改善箇所説明図

リコール届出一覧表

車名: 東邦
型式: 1型式
TF28H8C21

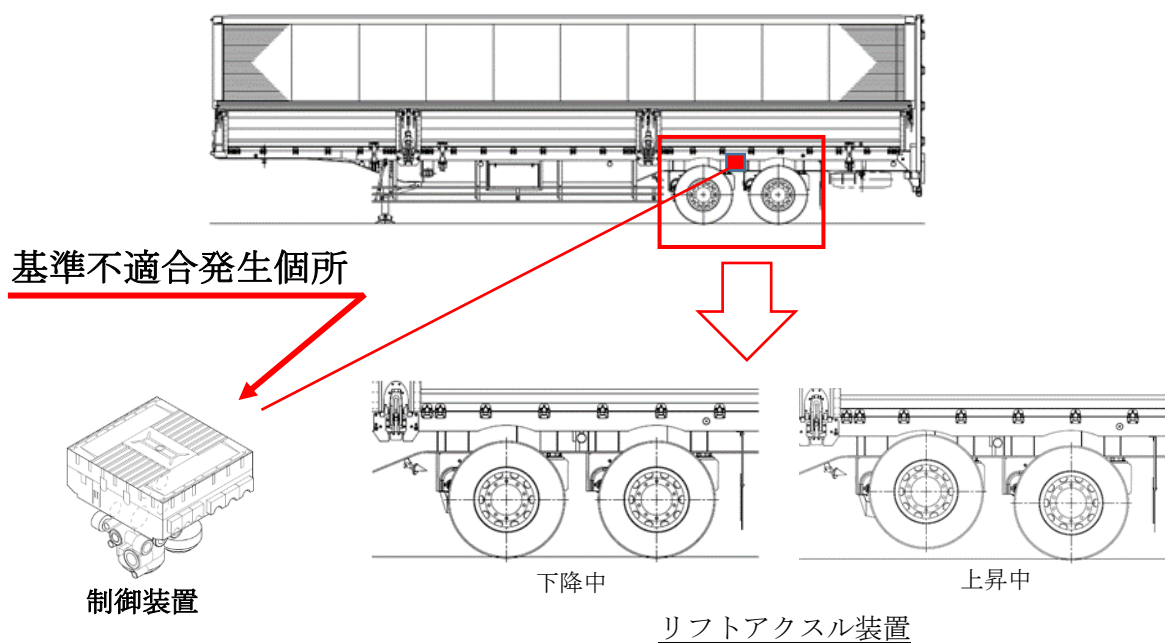
リフトアクスル機能付きトレーラにおいて、リフトアクスルの上昇および、下降動作を開始する圧力値を誤って設定した為、非リフト軸が道路運送車両法の保安基準の許容軸重を超える恐れがある。

トレーラの EBS 装置に記憶させている、リフトアクスルの上昇および、下降動作を開始する圧力設定数値を正規の数値に修正する。

作業完了の識別のため、製造銘版付近に赤色丸ステッカーを貼り付ける。

(図解説明) ※必要に応じてプロセスフロー等を表記

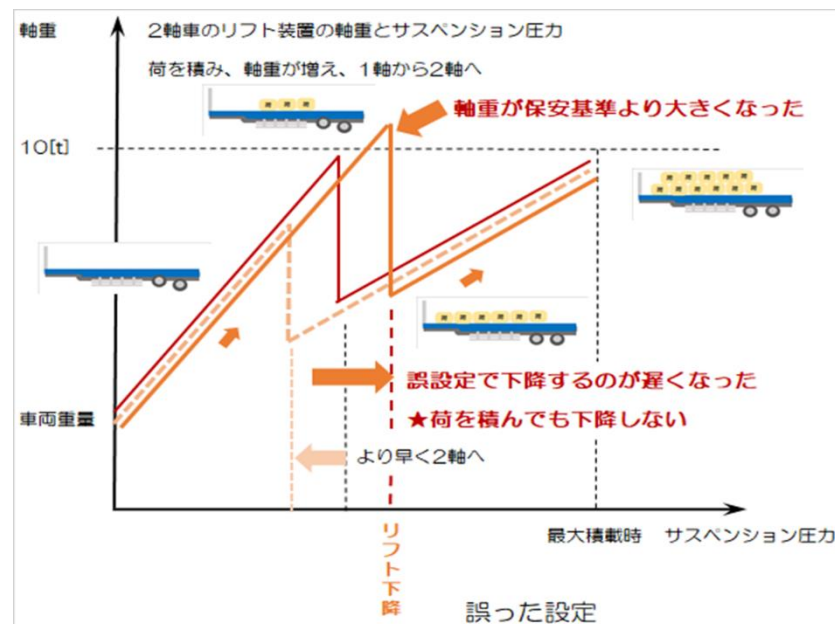
下降の場合の設定値が正規設定値より大きいため、下降開始が遅れ保安基準を超過することになった。

確認時	下降 0.5 [MPa]
	軸重 10,915[kg]
正規	下降 0.45 [MPa]
	軸重 9,295[kg]

◎設定時の誤入力の原因

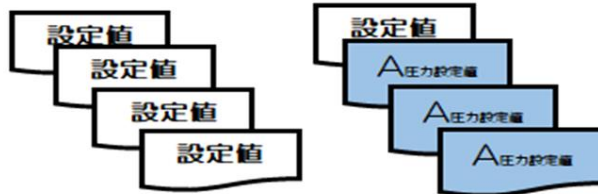
①専用パソコンの専用ソフトを立ち上げた時に入力されている数値をそのまま設定値として設定してしまった

② 図面の指示に従い、1台1台、設定値を入力すべきところを、誤設定した数値をコピーしてしまった。
